Mission régionale d'autorité environnementale

Avis délibéré
Projet de parc éolien Le Chéran
sur la commune de la Rouaudière (53)

N°MRAe PDL-2021-5757

Figure 1: plan d'implantation du projet (source : description du projet page 29)

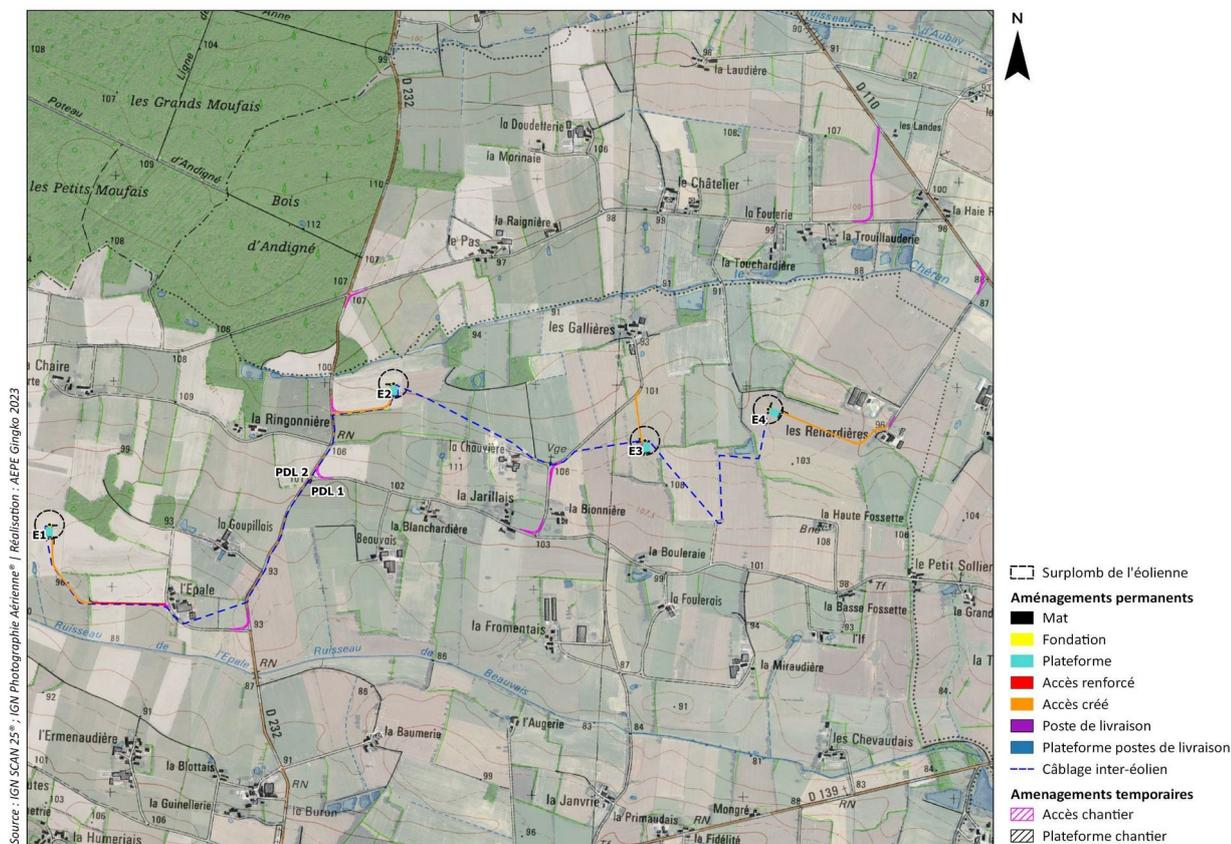
Le dossier précise les mesures d'optimisation ayant permis de réduire la surface de zone humide impactée pour l'éolienne E3 et pour les accès aux éoliennes E2 et E4. Toutefois, il semble que l'emplacement des éoliennes E1 et E2 et de leur plateforme aurait pu être choisi en dehors de la zone humide, sans que le dossier n'argumente pour ou contre cette optimisation possible. L'optimisation est donc soit incomplète, soit insuffisamment justifiée.

En matière de prise en compte des risques, les éoliennes sont en dehors des zones soumises à des risques naturels significatifs. L'éolienne E2 se situe à 24 m de la limite de la crue centennale du ruisseau du Chéran selon l'atlas des zones inondables de l'Oudon et de ses affluents, sans que le dossier ne précise si la totalité des fondations de l'éolienne concernée seront bien hors de la zone inondable.

Les éoliennes E1 et E2 sont situées dans une zone exposée aux remontées de nappe et potentiellement sujette aux inondations de caves. L'impact brut potentiel est qualifié de modéré. Ce risque sera pris en compte lors du dimensionnement et du choix du type de fondation.

La MRAe recommande de compléter l'analyse des variantes et la justification du projet au regard de la minimisation des atteintes aux zones humides et de mettre en place la mesure compensatoire zone humide dès le démarrage des travaux.
